改善箇所説明図

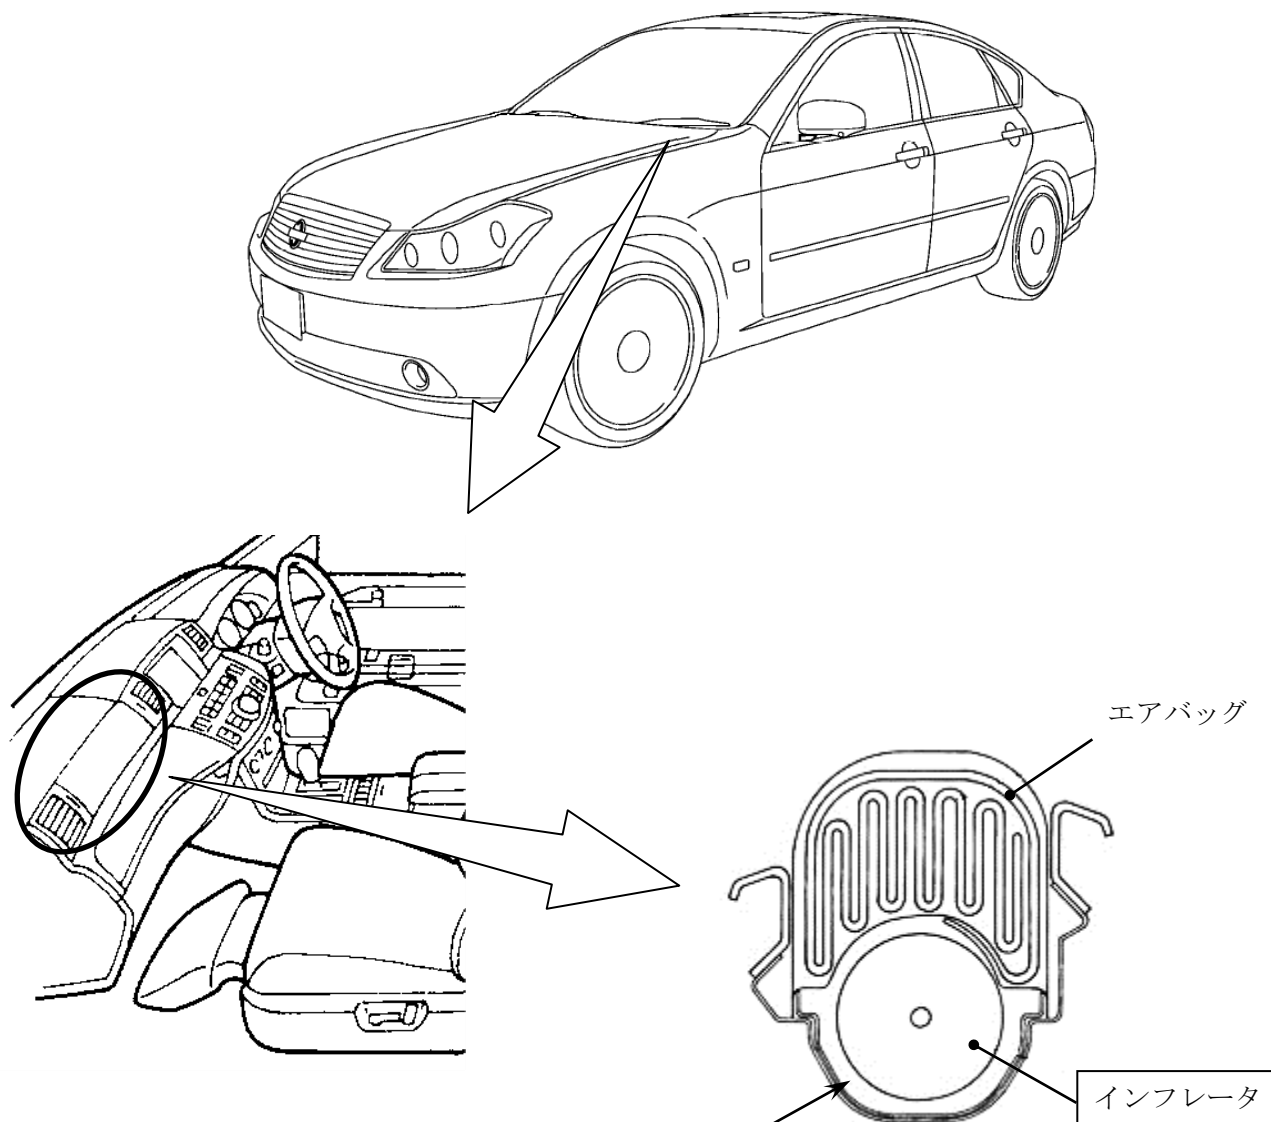
基準不適合発生箇所

助手席側のエアバッグのインフレーター（膨張装置）において、ガス発生剤の吸湿防止が不適切なため、温度および湿度変化の繰り返しによりガス発生剤が劣化することがある。そのため、エアバッグ展開時にインフレーター容器が破損するおそれがある。

改善の内容

全車両、助手席エアバッグのインフレーターを対策品と交換する。

識別：銀色のシールをモデルナンバープレートに貼る。
